**Изменение № 1 ГОСТ 16424—83 Заготовки для лож спортивного и охотничьего
оружия. Технические условия**

**Утверждено и введено в действие Постановлением Государственного комитета
СССР по стандартам от 18.07.89 № 2399**

Черт. 6

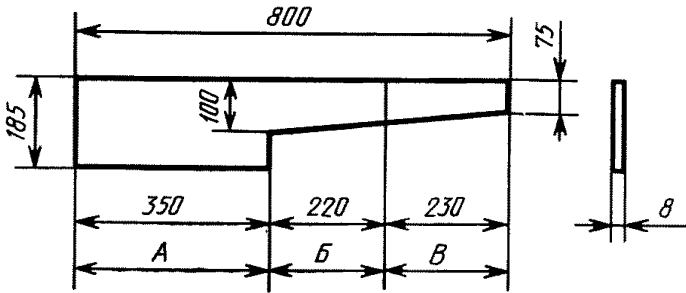
Примечание. Заменить ссылку: ГОСТ 6787.2—75 на ГОСТ 6782.2—75.
Пункты 2.3, 2.5. Заменить слова: «черт. 1—5» на «черт. 1—6».
Раздел 2 дополнить чертежом — 6:

Шаблон 11
